Nota zienswijzen bestemmingsplan voormalige kantoor Noordermaat te Assen

Datum: 27 oktober 2022

ONTWIKKELT EN BOUWT

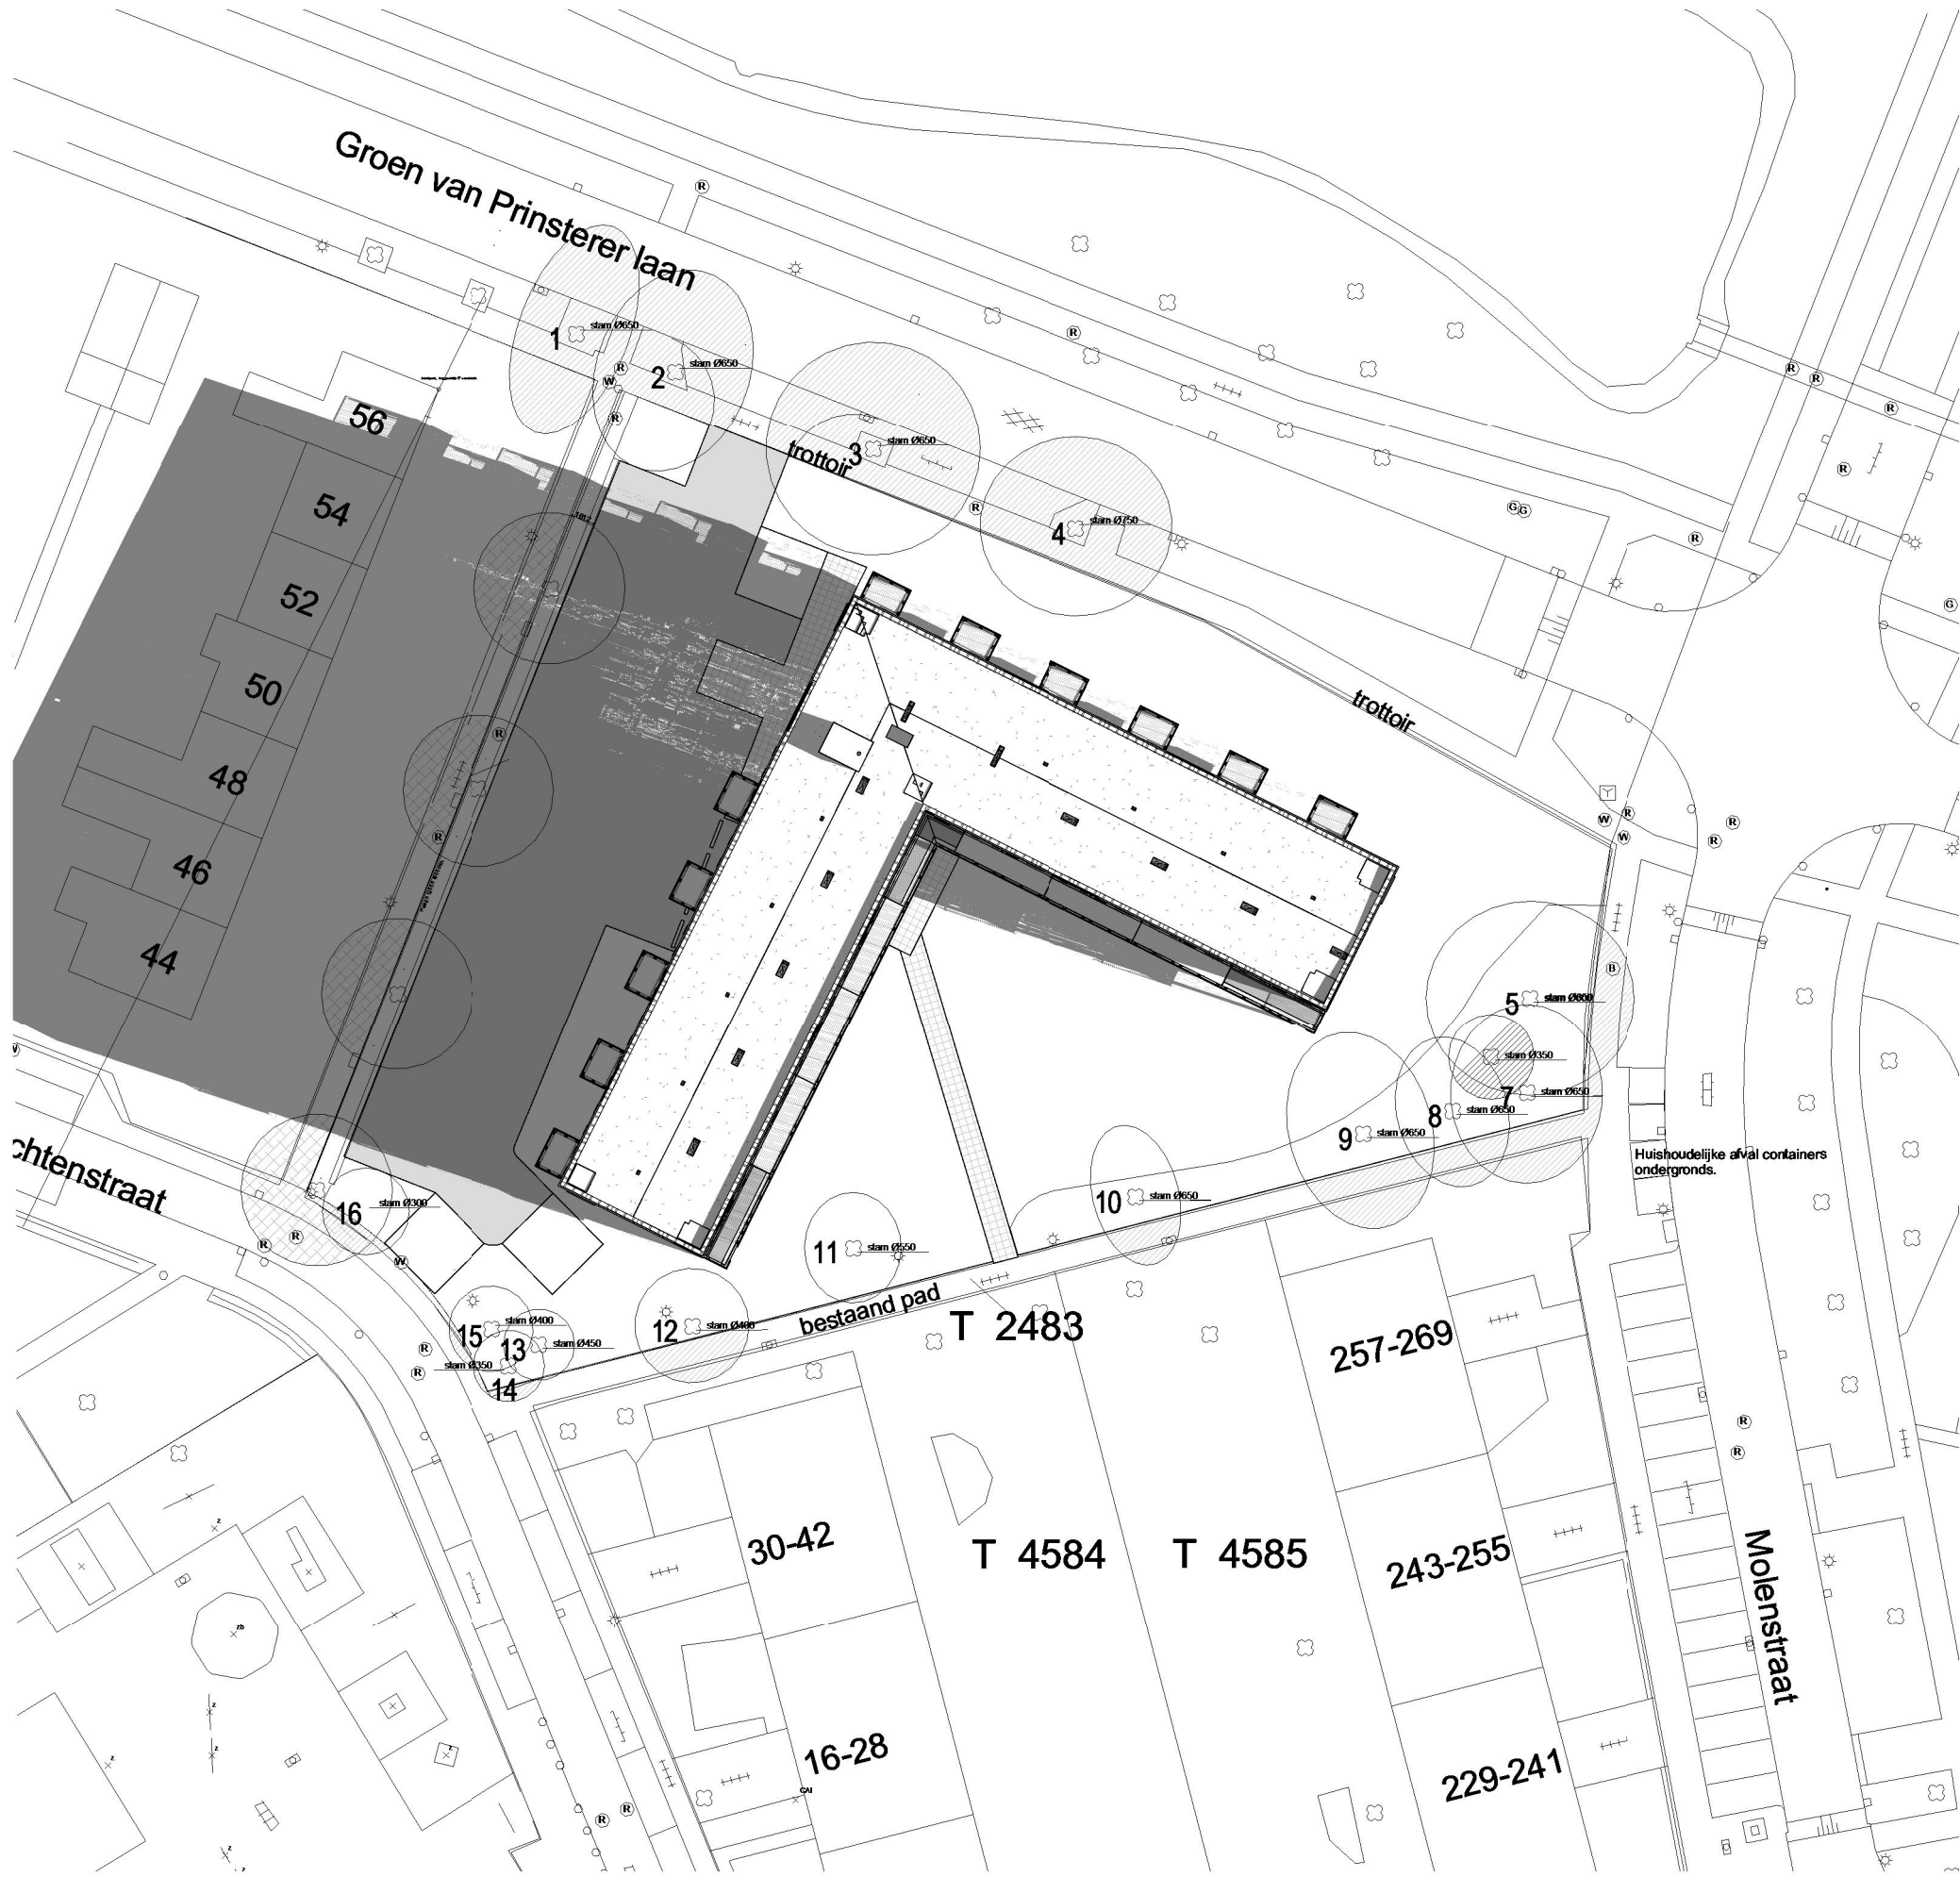
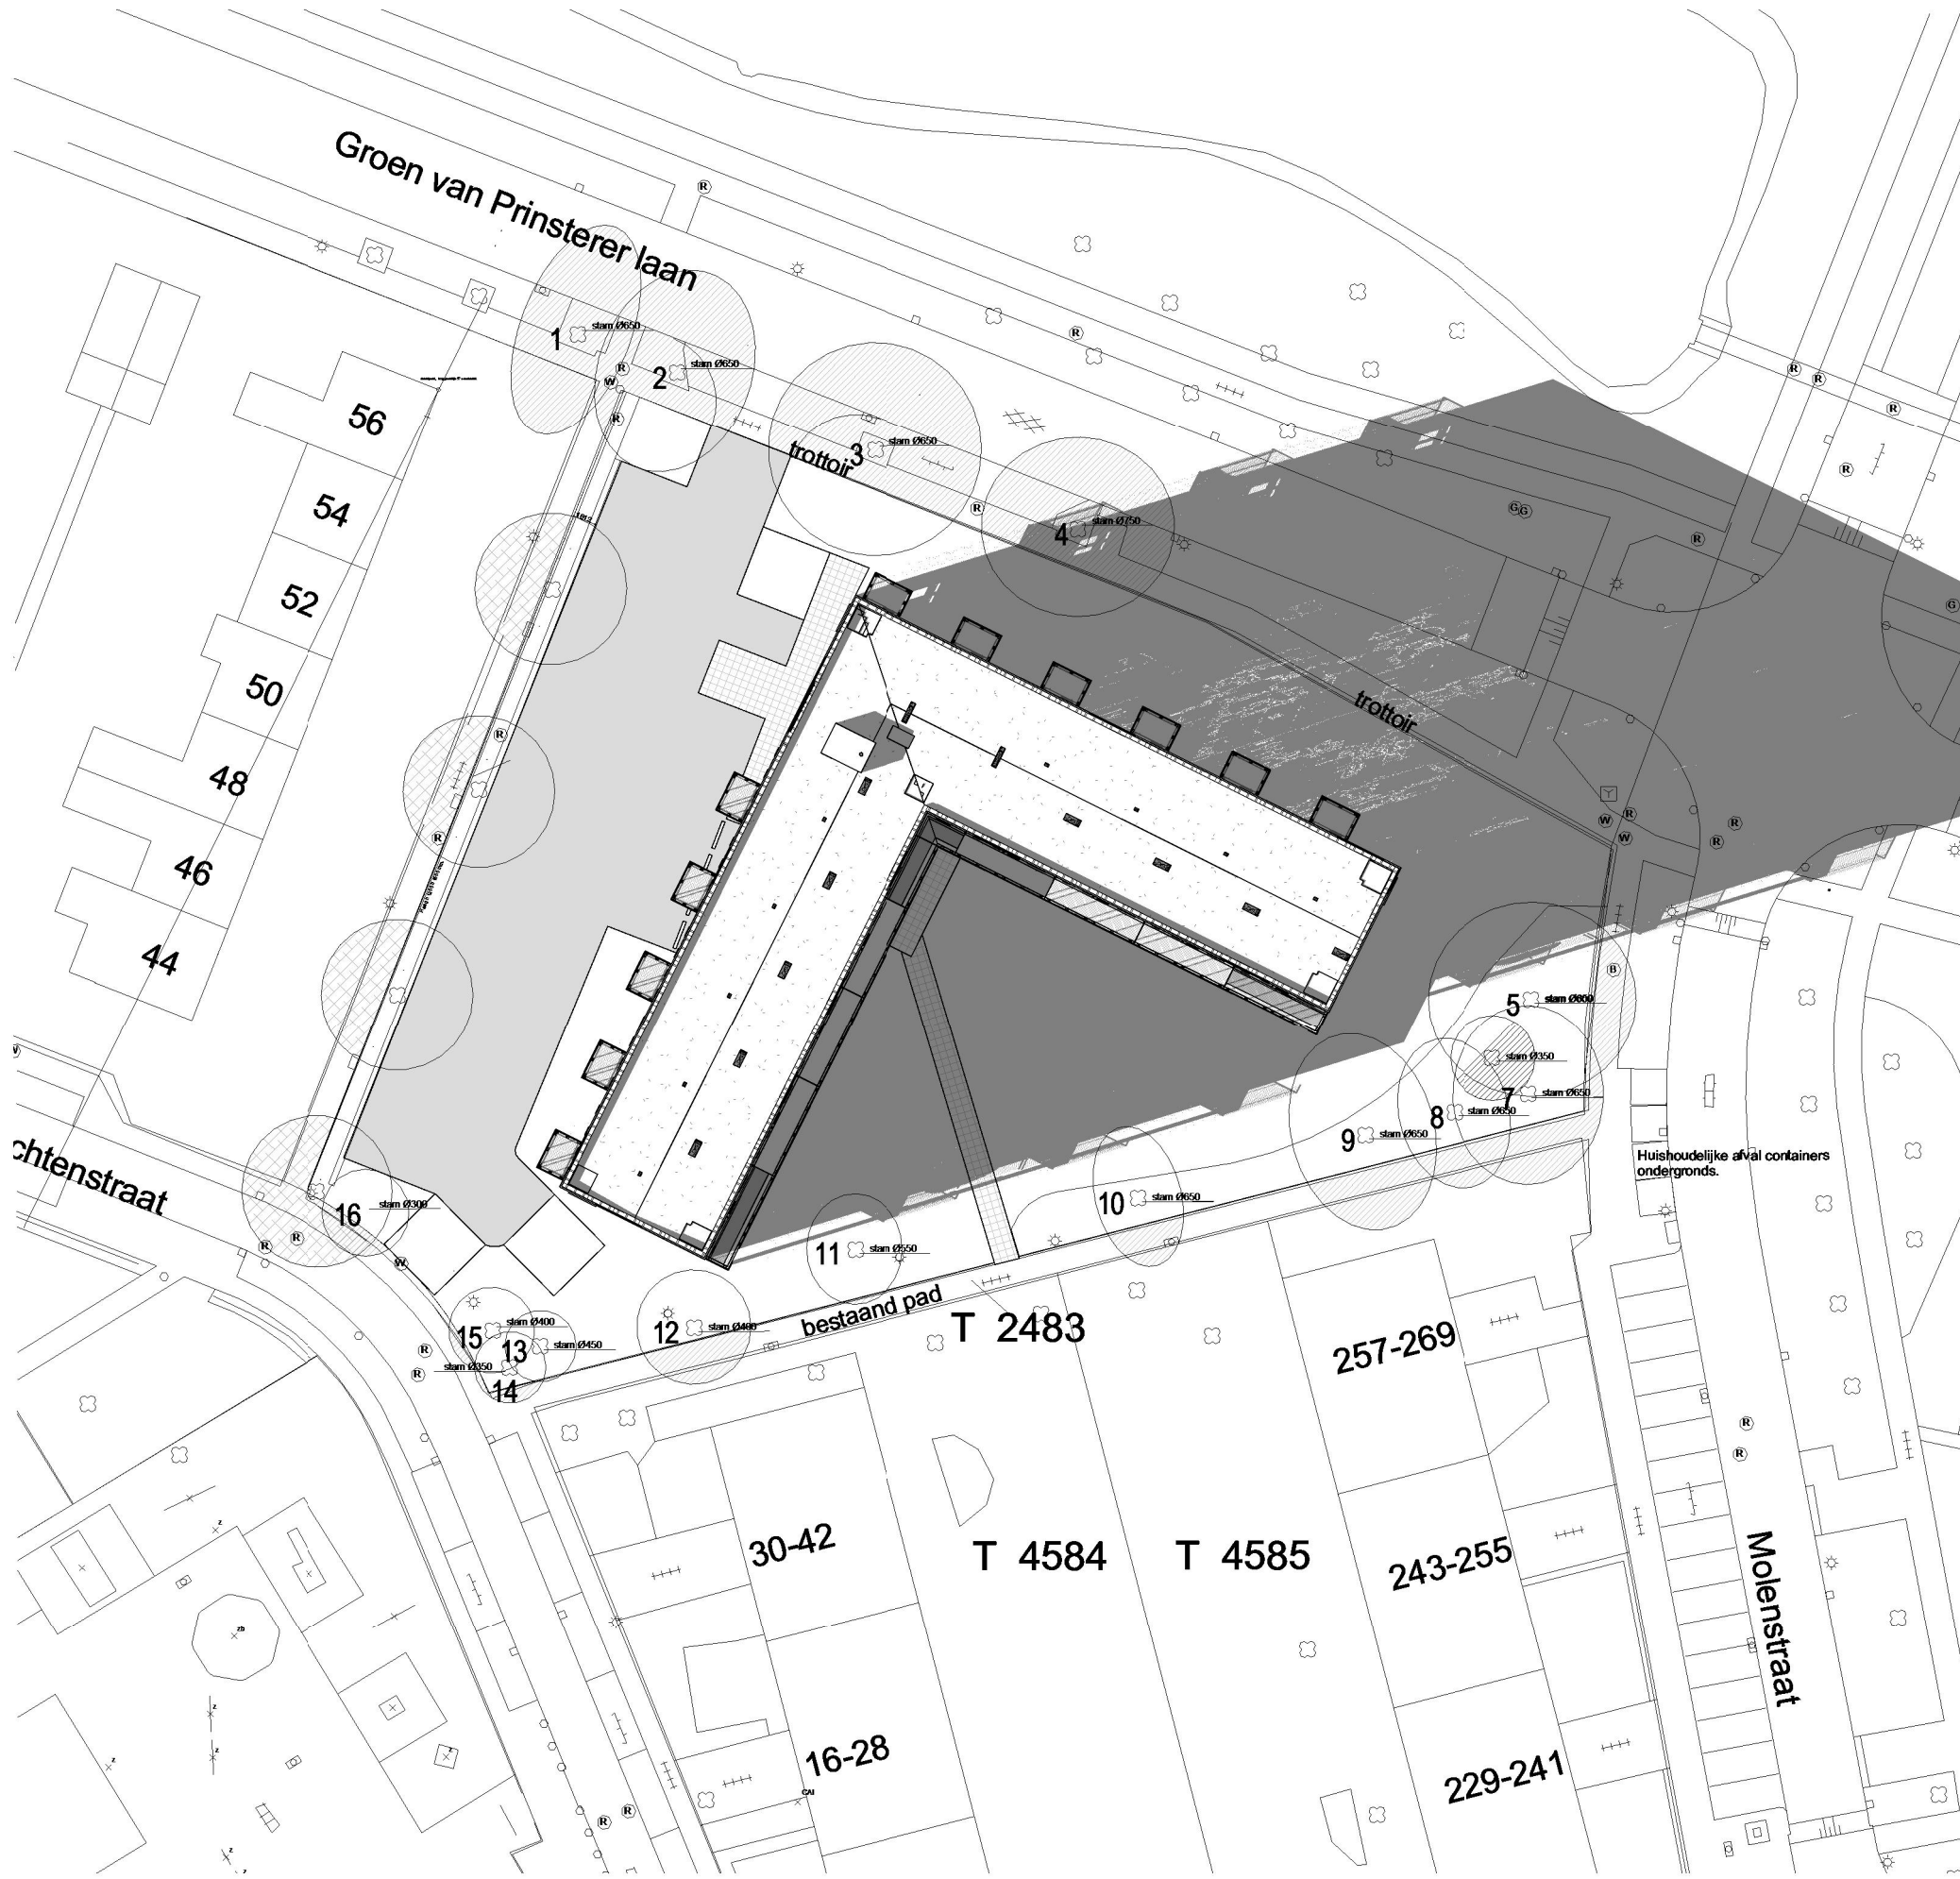
Het zonlicht in de voortuin en het huis wordt weggenomen, de lichtinval in haar woonkamer wordt door de nieuwbouw eveneens fors beperkt. Ze stelt dat voldoende licht van groot belang is voor de (mentale) gezondheid.

De indieners stellen dat de plaatsing van het gebouw op zo'n korte afstand van de huidige bebouwing zal leiden tot rendementsverlaging van hun (toekomstige) zonnepanelen. De indieners zijn van plan om in de nabije toekomst zonnepanelen te laten plaatsen op het dak van hun huis, zij willen graag verder verduurzamen. Plaatsing van zonnepanelen kan alleen op het dak aan de zijde waar het gebouw komt te staan, het zuidoosten. Nu staat van zonsopkomst tot ruim na het middaguur de zon vol op hun dak. Door de te verwachten schaduw van de hoogbouw op het dak gedurende het grootste deel van de dag, gaat naar de mening van de indieners het rendement van de zonnepanelen waarschijnlijk dusdanig naar beneden, dat het voor hen niet rendabel is om zonnepanelen te laten plaatsen. Aangezien de gemeente Assen de waarden duurzaamheid en groen hoog op de agenda heeft staan, vinden zij het extra jammer dat zij daar geen gehoor aan kunnen geven.

lichtinval in haar woning en tuin beperkt wordt delen wij niet helemaal. Met betrekking tot de lichtinval is bij het opstellen bestemmingsplan een bezonningsonderzoek uitgevoerd (zie zonstudie in bijlage 4). Bij het maken van het ontwerp is met deze zonstudie rekening gehouden om zo min mogelijk overlast op de omgeving te geven. Er zijn in Nederland geen wettelijke eisen gesteld aan bezonning van woningen. Gemeentes dienen zelf hierin een keuze te maken. Vanzelfsprekend dient er sprake te zijn van een goede ruimtelijke ordening. Volgens de TNO-norm is er sprake van een goede bezonning bij tenminste 3 mogelijke bezonningsuren per dag in de periode 21 januari t/m tot 22 november (gedurende 10 maanden) ter plaatse van het midden van de vensterbank aan de binnenkant van het raam.

Uit het bezonningsonderzoek blijkt dat aan deze TNO-norm ruim wordt voldaan. Het huis van de indiener heeft immers in alle seizoenen vanaf 12 uur geen last van de schaduwwerking. Dat betekent niet dat er geen enkele schaduwwerking van de nieuwbouw uitgaat. De nieuwbouw heeft vanaf september tot maart in de ochtend schaduwwerking, maar deze is zodoende beperkt waardoor er volgens ons geen sprake is van een onevenredige aantasting van het woon- en leefklimaat van de indiener en andere omwonenden.

Zoals gesteld is voor de nieuwbouw een zonnestudie verricht. De zonnestudie is in de bijlage opgenomen bij deze notazienswijze.

De zonnestudie geeft aan dat het rendementsverlies beperkt blijft tot in de ochtend (voorjaar, najaar en winter). In de middag is er geen sprake van de schaduwwerking en is daarmee dus ook geen sprake van opbrengstverlies. Dit komt doordat de nieuwbouw op voldoende afstand van de bestaande woningen blijft.
